OGGETTO: PROGETTO IMPIANTO AGRO-FOTOVOLTAICO (DENOMINATO CL.45) PER UNA POTENZA NOMINALE DI 8.723 KW (8.700 KW IN IMMISSIONE IN RETE) SITO IN C. DA CAPPELLANIA, SNC - GELA (CL)

Procedimento: Procedura di Valutazione impatto ambientale (VIA) ai sensi dell'art. 23 del D. Lgs. 152/06 e ss.mm.ii. Provvedimento autorizzatorio unico regionale (PAUR) ai sensi dell'art. 27-bis del D. Lgs 152/2006 e ss.mm.ii.

Parere Istruttorio Conclusivo C.T.S. n. 264 del 30/03/2026

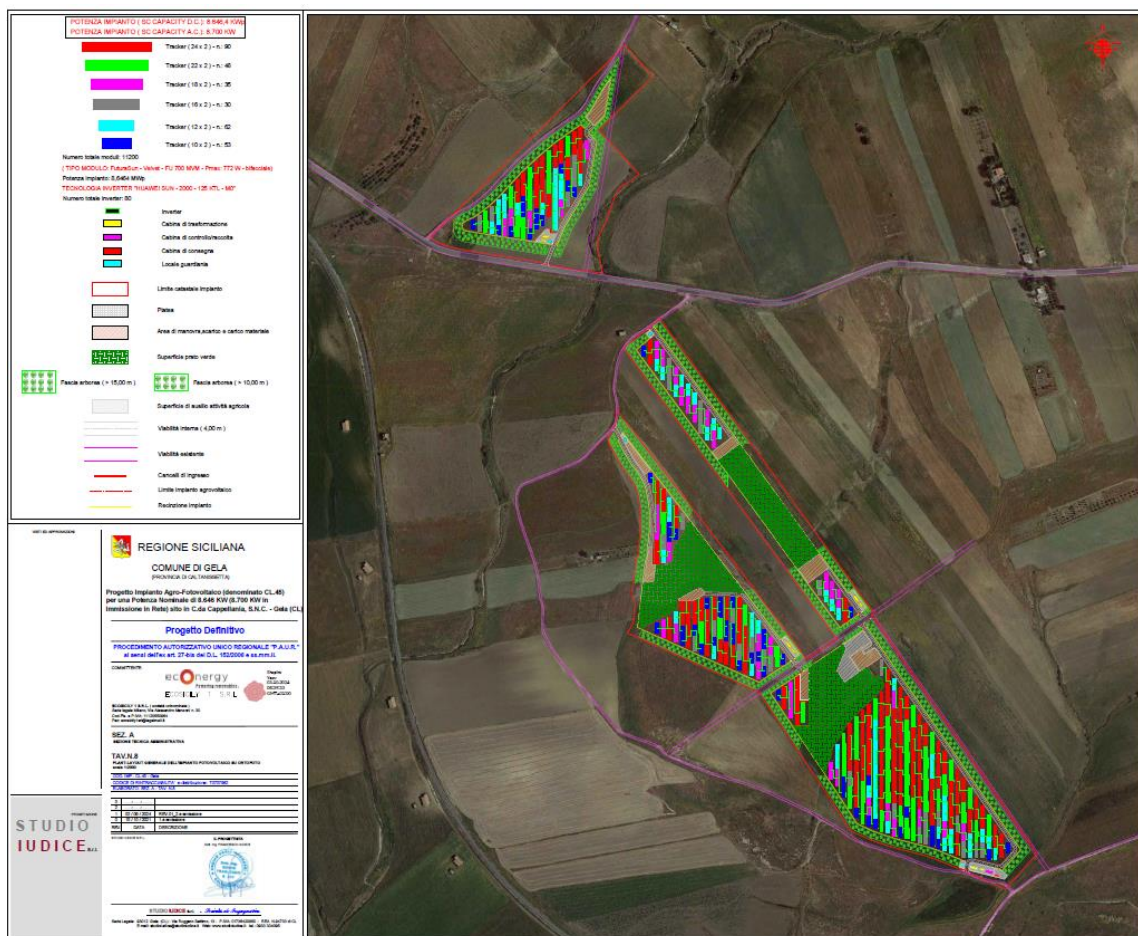
CONSIDERATO che il proponente, rimanda ai seguenti elaborati
RS06EPD0006S1_CL.45_SEZ.A_TAV.8_Plant. Layout generale dell'impianto FV su ortofoto; –
RS06EPD0072S1_CL.45_SEZ.F_TAV.9_Carta delle mitigazioni e delle compensazioni ecologiche; –
RS06EPD0011S1_CL.45_SEZ.A_TAV.14.2B_Aree di stoccaggio temporaneo, del piano preliminare di riutilizzo terre e rocce, su ortofoto – scala 1:4000.

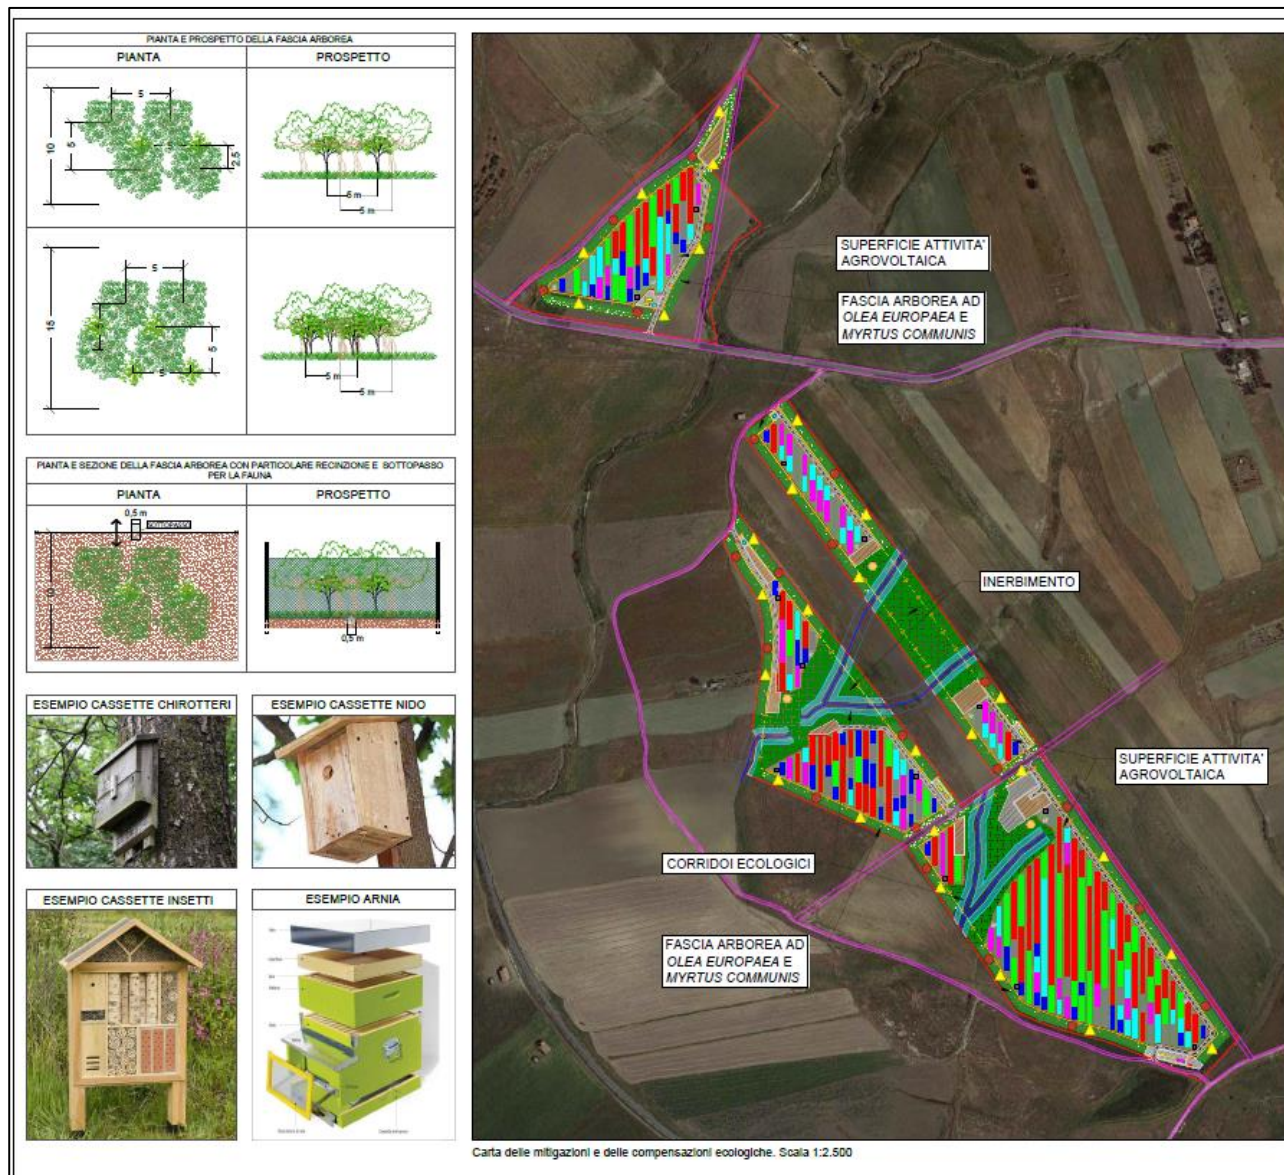
VALUTATO che nell’elaborato *RS06EPD0006S1_CL.45_SEZ.A_TAV.8* sono visibili le aree destinate a fasce di mitigazione arboree, alcune con estensioni maggiori di 10 metri ed altre di 15, le superfici dedicate a prato verde, quelle alla viabilità ed all’ausilio per l’attività agricola, come mostrato a seguire;

Figura 10 – ZSC "ITA050011 Torre Manfria" e ZPS "ITA050012 Torre Manfria, Biviere e Piana di Gela" e distanze tra Area di progetto e Siti Natura 2000

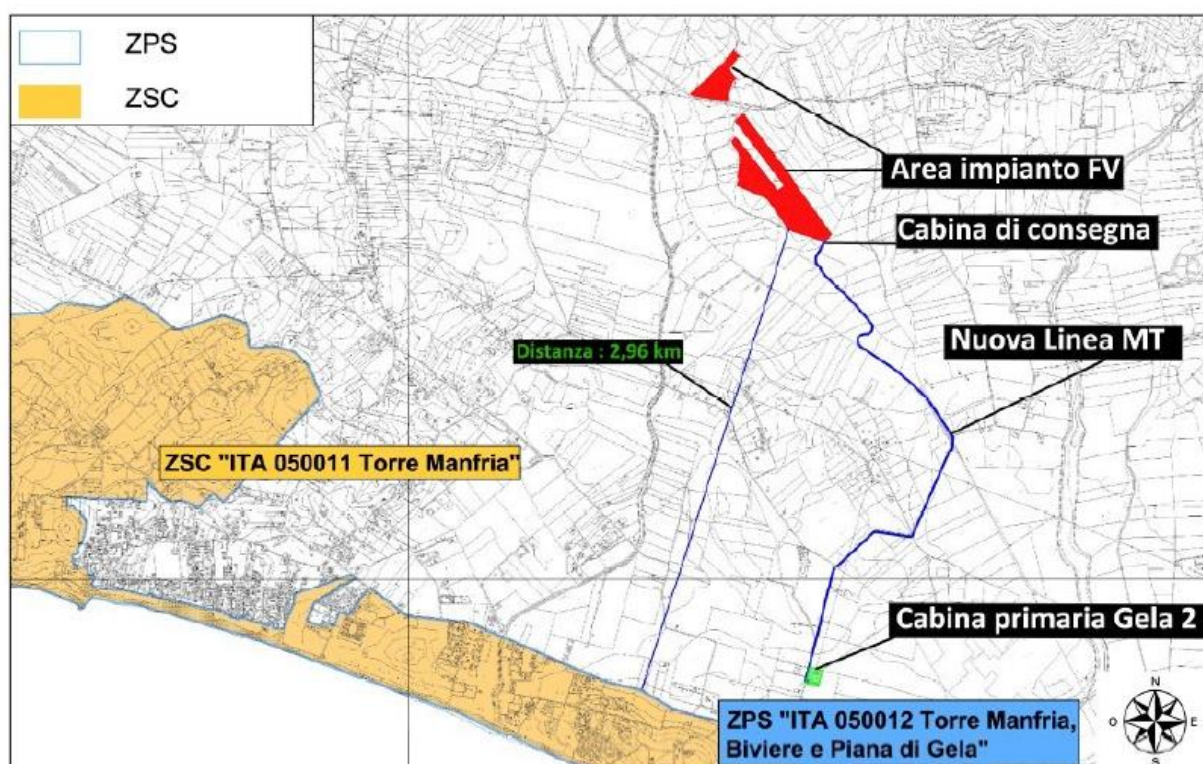
..Considerata la distanza tra le aree natura 2000 e l'area di progetto (2,96 km), unitamente alla tipologia di impianto agro fotovoltaico che di fatto non comporterà una sottrazione di suolo agricolo, all'assenza di emissioni di alcun tipo sulle varie componenti ambientali, al basso carico antropico in fase di esercizio, nonché alle opere di mitigazione e compensazione previste, si ritiene non si generino interferenze tra l'impianto e gli obiettivi di conservazione e gestione individuate dal Piano di Gestione "Biviere e Macconi di Gela".

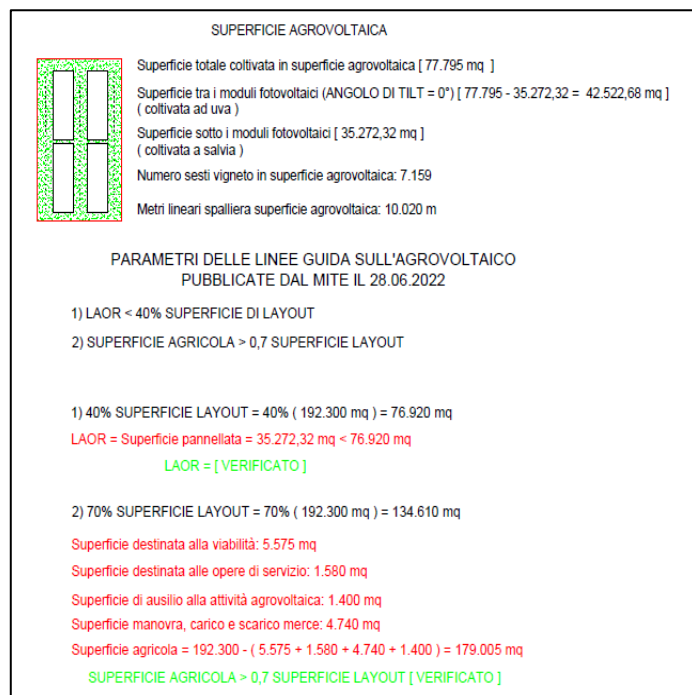
VALUTATO che dall'analisi della documentazione tecnica prodotta, emerge che la progettazione effettuata rispetta quanto previsto dalle LINEE Guida in oggetto ed, inoltre, nell'elaborato *RS06EPD0066S1_CL.45_SEZ.E_TAV.2_Layout Impianto Agronomico agro-voltaico*, vengono rappresentati graficamente gli elementi costituenti l'impianto, in modo da poter constatare l'ottemperanza a quanto previsto dal MITE, come evidente dagli stralci sotto riportati, la **criticità n. 28 è superata**.

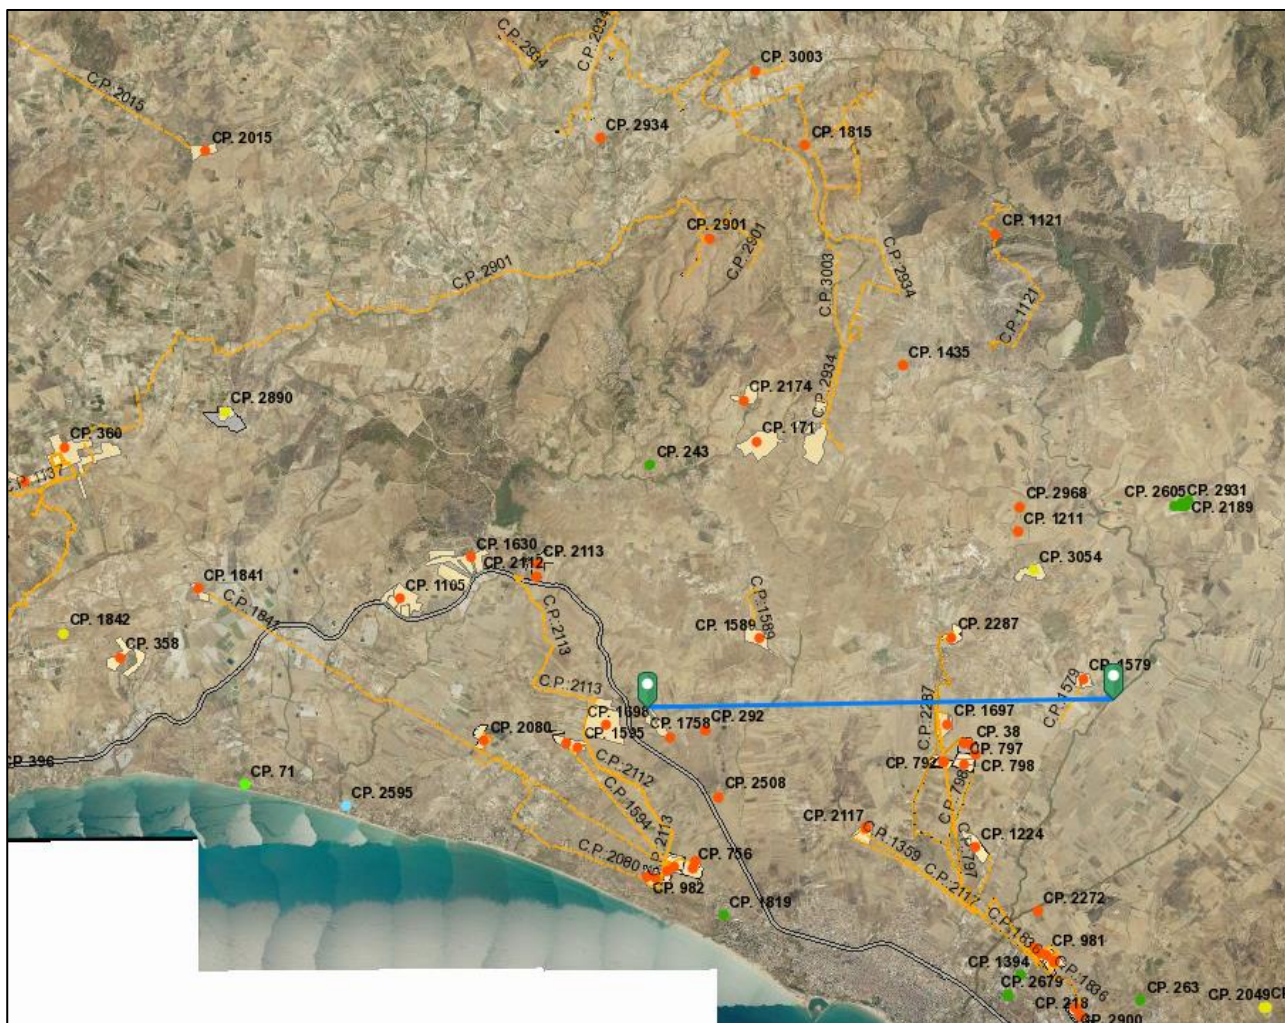
CONSIDERATO che il proponente, in relazione alla predetta valutazione, scrive che: *"L'inserimento dell'impianto "CL.45" in rapporto agli altri impianti presenti o che saranno realizzati appare tuttavia tollerabile in quanto saranno operate misure di mitigazione tali da ridurre la visibilità dell'impianto stesso (quale la piantumazione di specie arboree locali aventi la funzione di "barriera verde"), saranno inoltre installati moduli monocristallini aventi un basso indice di riflettanza e pertanto non si verrà a creare l'effetto lago, infine l'incidenza del cumulo di tutti gli impianti, considerata l'estensione dell'area avente raggio 10 km (esclusa la zona marina) pari a 23.620 ha, sarà dello 0,0016 di superficie occupata."*
